30 原機（再）055
平成 30 年 11 月 9 日

国立研究開発法人日本原子力研究開発機構 核燃料サイクル工学研究所
再処理施設に係る廃止措置計画変更認可申請書

変更前後比較表

ガラス固化技術開発施設(TVF)
における保管セルの保管能力の増強

表 10-5 ガラス固化処理に関する工程

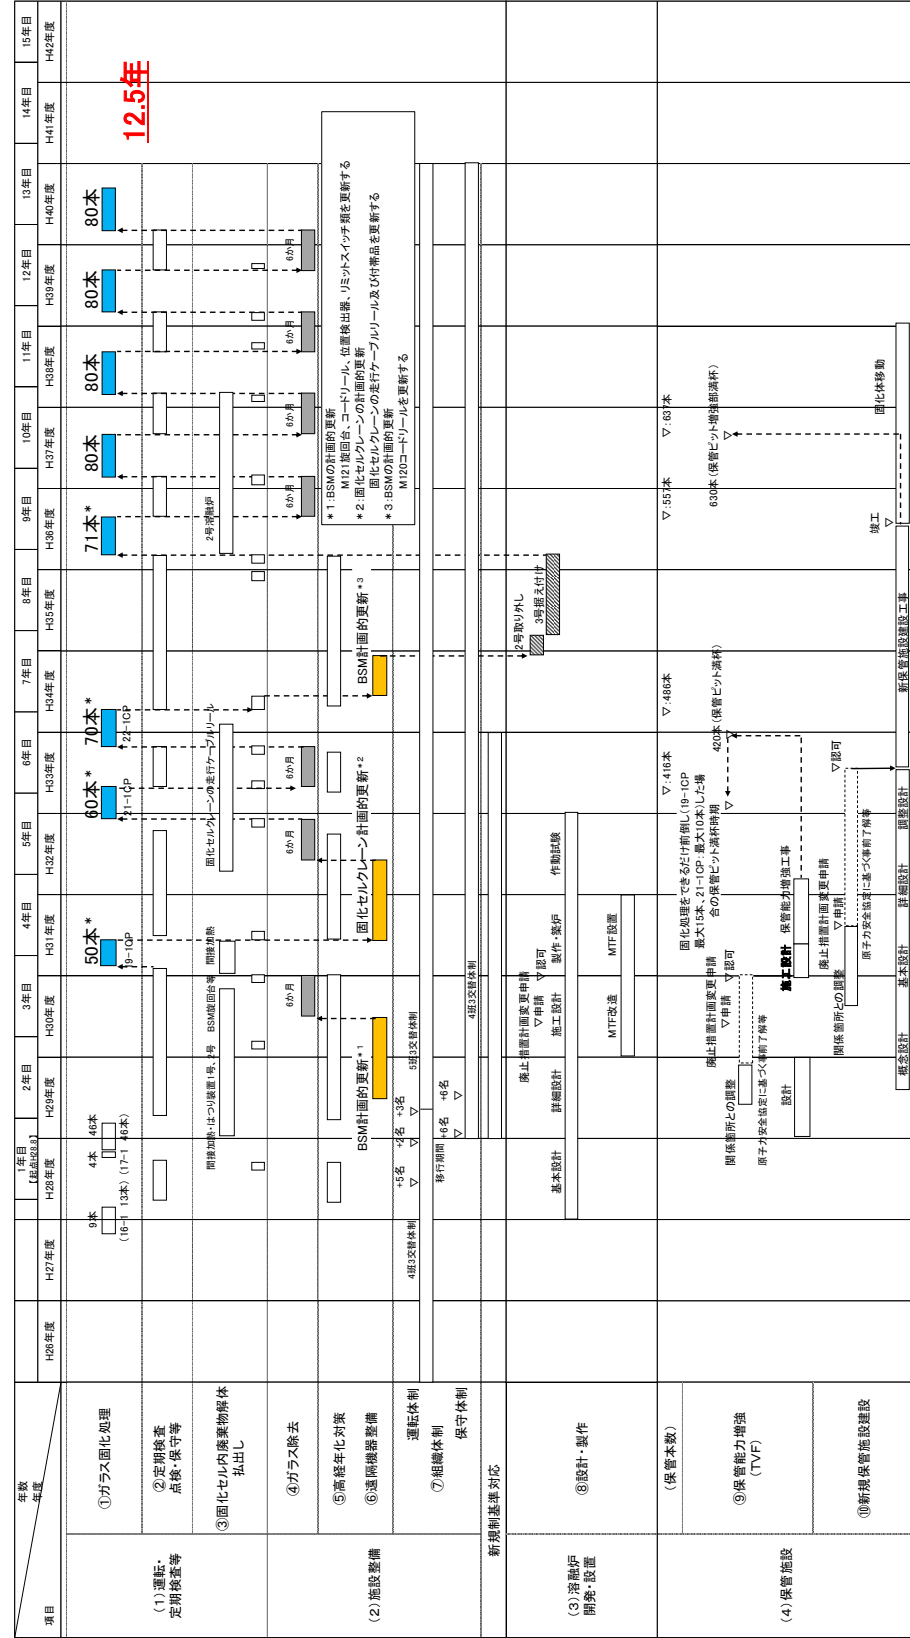
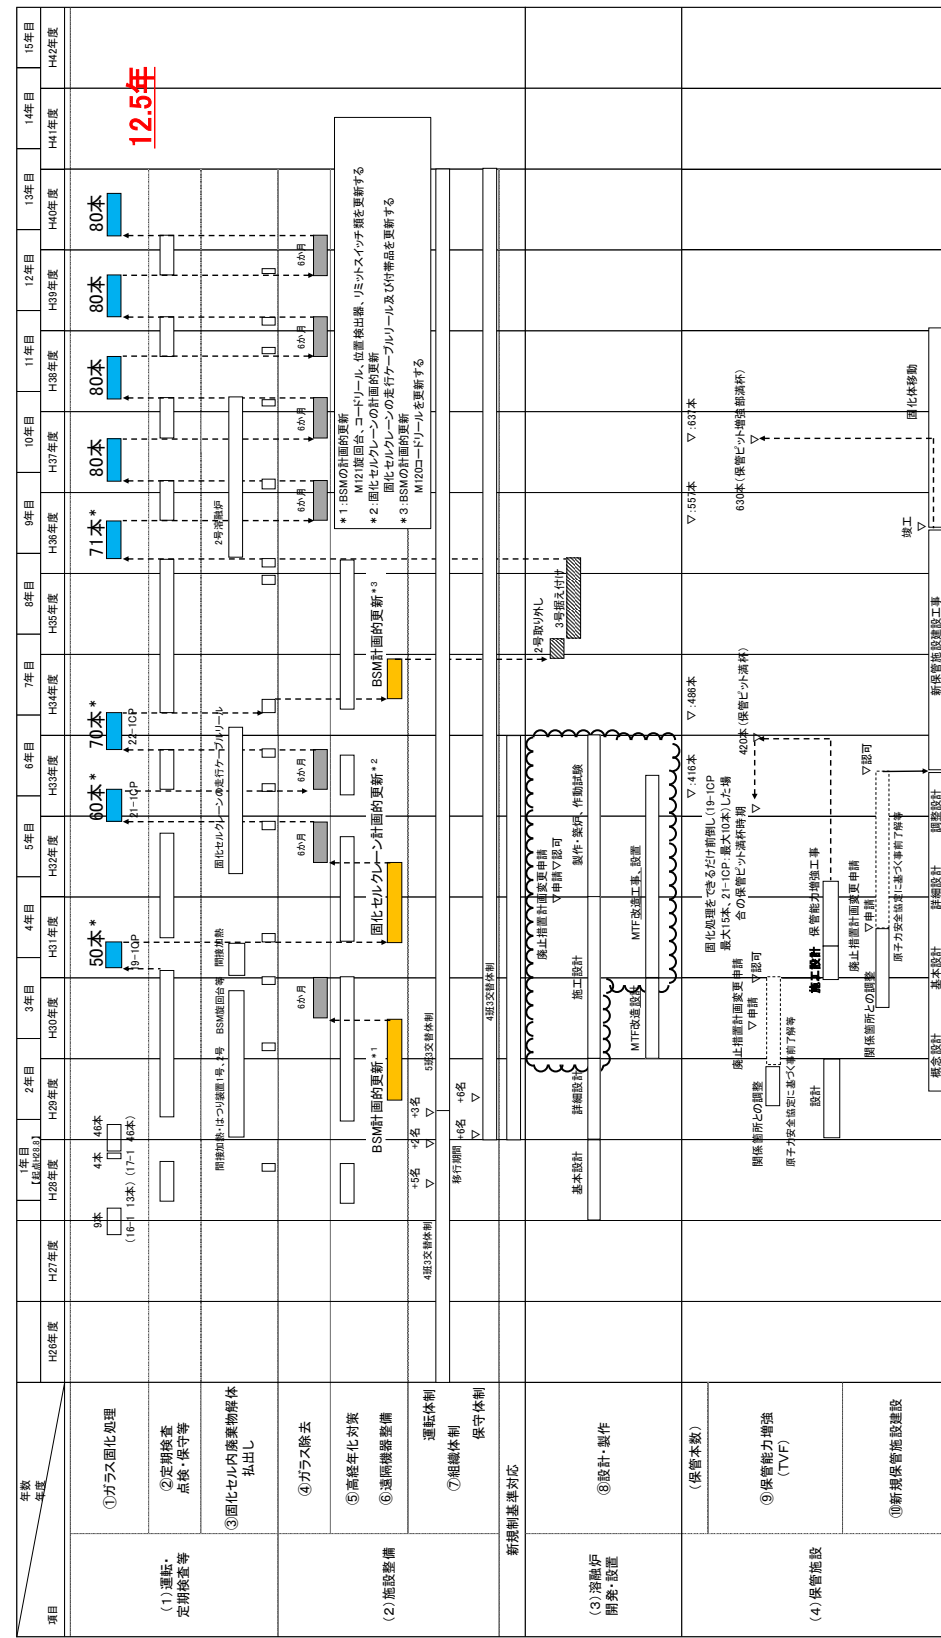
○工程の変更時期を明確にするため、改訂日を追記。

○詳細設計の結果を踏まえ、溶融炉開発・設置に係る工程の一部を変更。
